本号では、平成30年8月吉日付けであった「高規格道路をみんなで考える会」からの公開質問状に対して回答します。今後ともご理解とご協力を賜りますよう、よろしくお願ひします。

【川の増水・外水位上昇】 吉井川・吉野川の水位が上昇すると、樋門を閉じる。

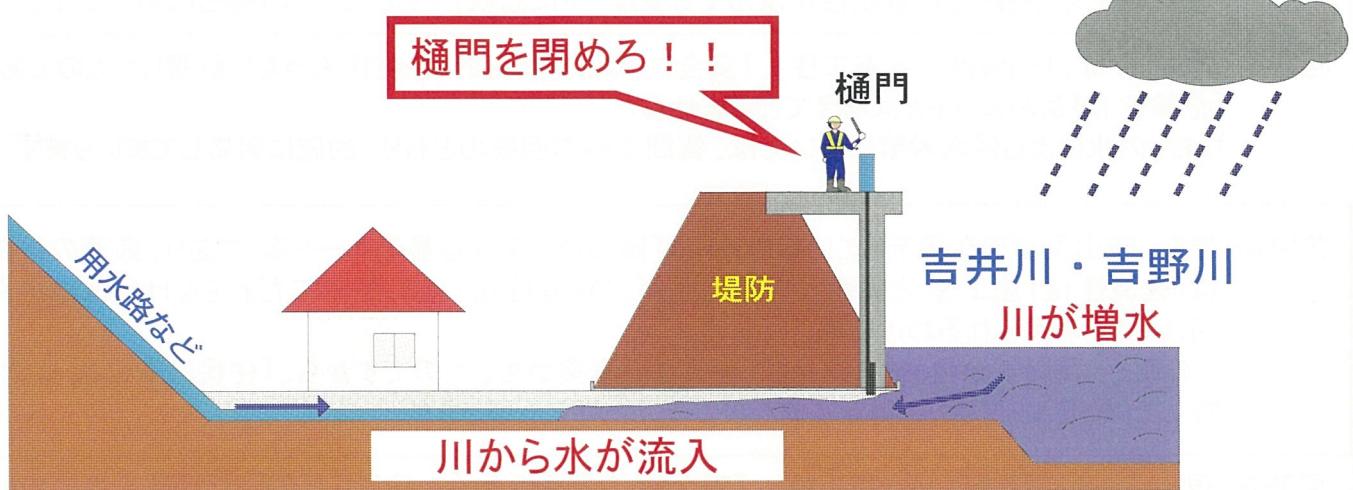
内水氾濫とは、豪雨により河川(吉井川・吉野川)の水位が上昇し、堤防で守られた内側の自然排水ができなくなり敷地等が浸水する現象です。

【通常時】 樋門を開けて自然排水。

【内水の氾濫】 用水路などから排水が出来なくなり、内水が氾濫。

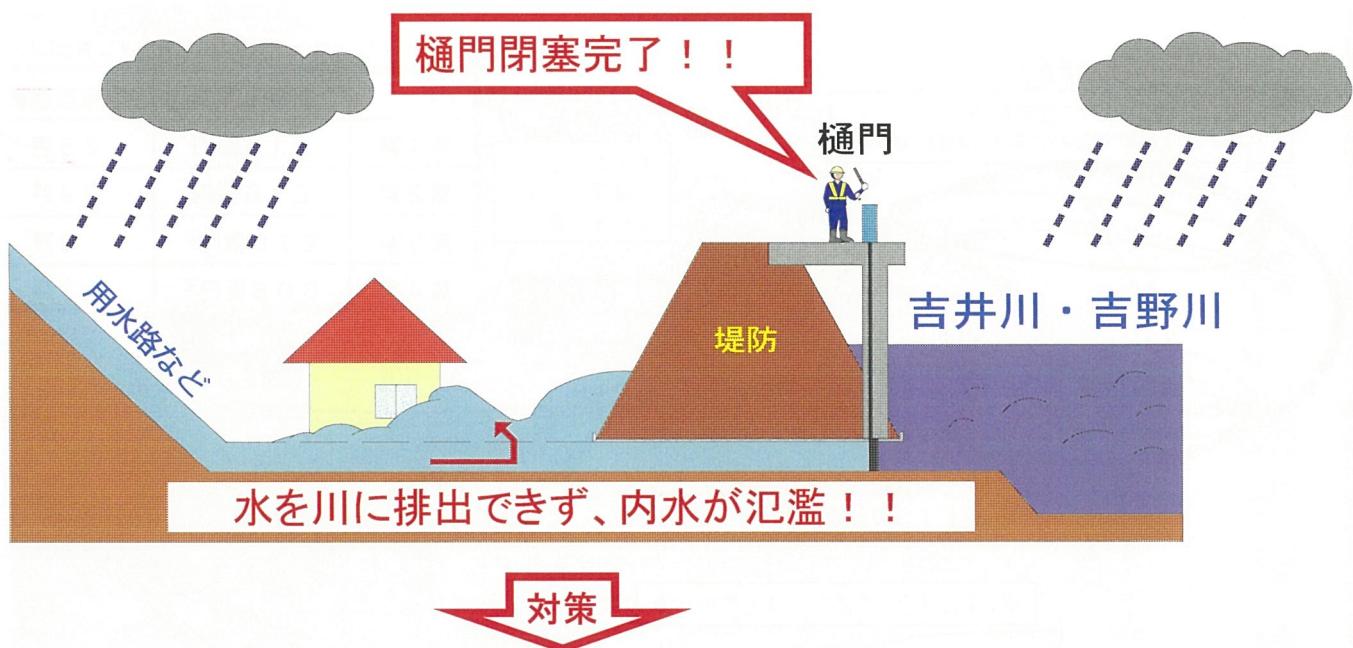
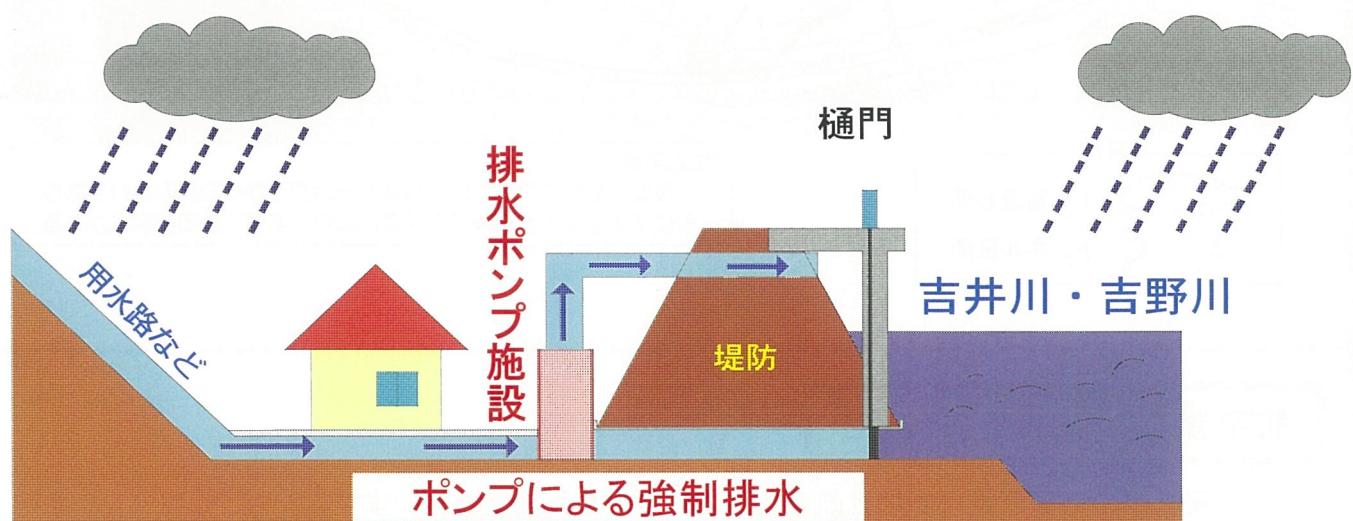
質問④: 「過去に経験したことのない豪雨」「生命に危険が及ぶ豪雨」と言った、想定することさえ難しく激しい自然災害が起こる時代に、人為的な「ポンプ排水で浸水を防ぐことができる」と想定することが責任ある道路行政であると考えますか。

回答④: 内水は、通常時は樋門から河川に自然排水していますが、洪水時には河川の水位が高くなり、逆流を防ぐため樋門を閉じる必要があります。このような場合における内水排除は、ポンプによる強制排水が一般的な方法です。

【内水対策後】 内水は、排水ポンプ施設により、強制的に吉井川・吉野川へ排水する。
